RAPORT DE SPECIALITATE LA PROIECTUL DE HOTARARE

privind modificarea valorii investiției

pentru obiectivul "Renovarea energetică moderată a clădirilor publice din comuna
Mihalt - Cămin cultural comuna Mihalt", conform devizului general

DISPOZITIE DE SANTIER

FATADA LATERALA DREAPTA PROPUSA

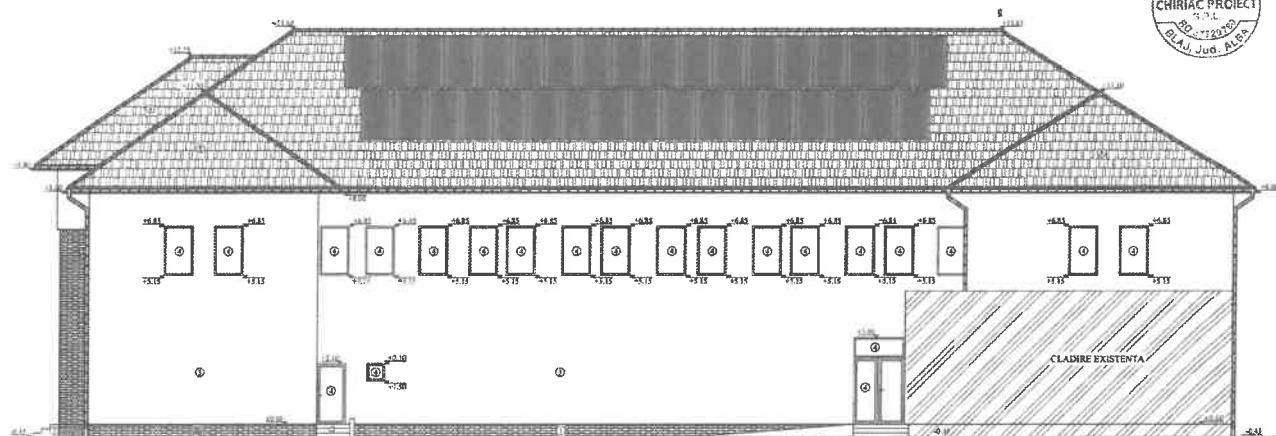
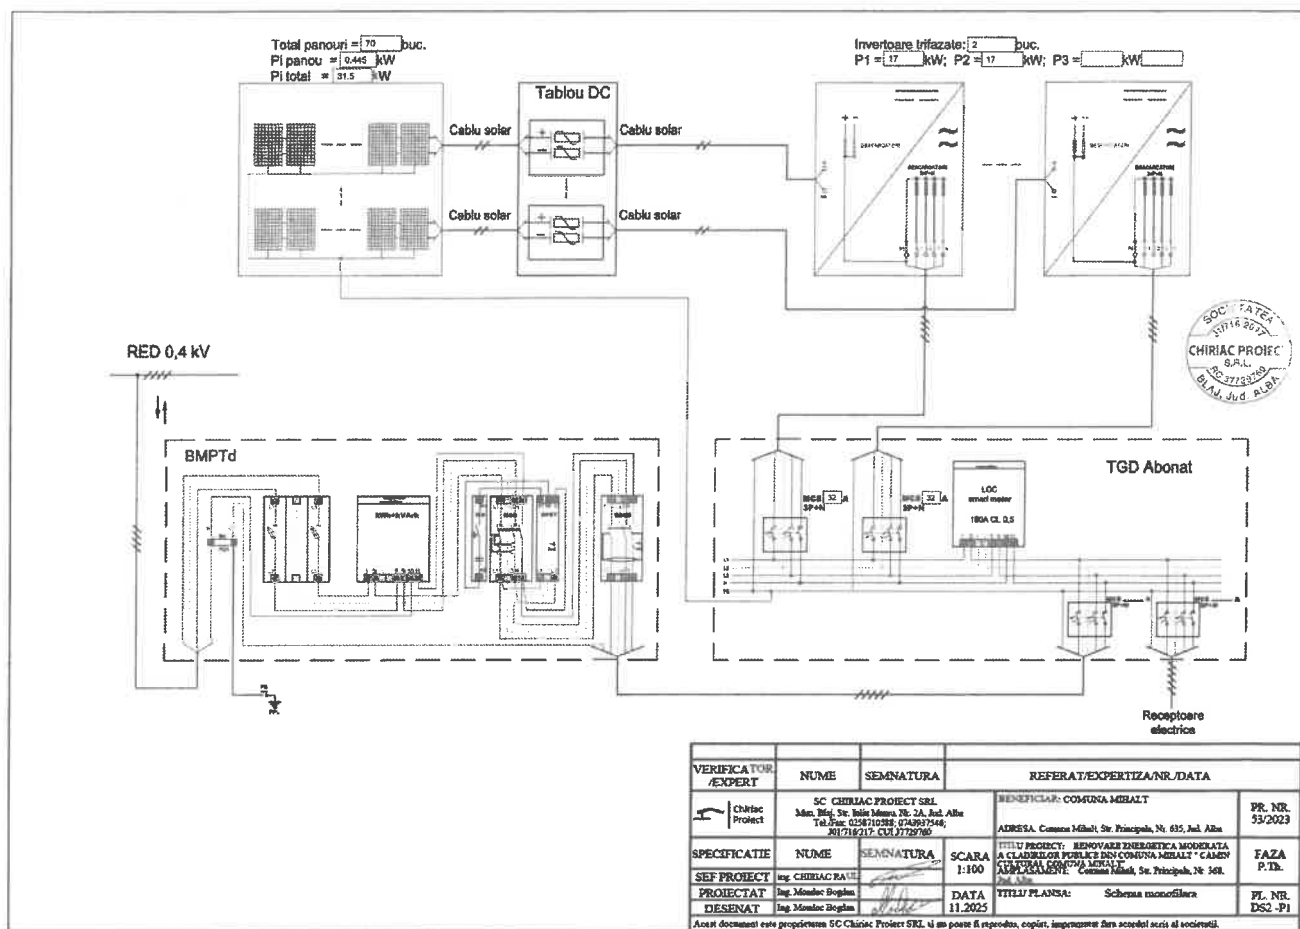
- Se dispune suplimentarea cu 1,00 buc- SISTEM FOTOVOLTAIC - 31.5kWp ;Trina Vertex S+445Wp;inverter Hibrid FoxESS T17 , 15 kWp,Sistem prindere acoperiș tigle,tablou si cabluri;

Suplimentarea reprezintă introducerea completă a sistemului fotovoltaic în cadrul lucrărilor de renovare energetică, pentru reducerea consumului de energie electrică din rețea și creșterea sustenabilității clădirii. Include panourile, inverterul, sistemul de prindere, tablourile și cablurile aferente.
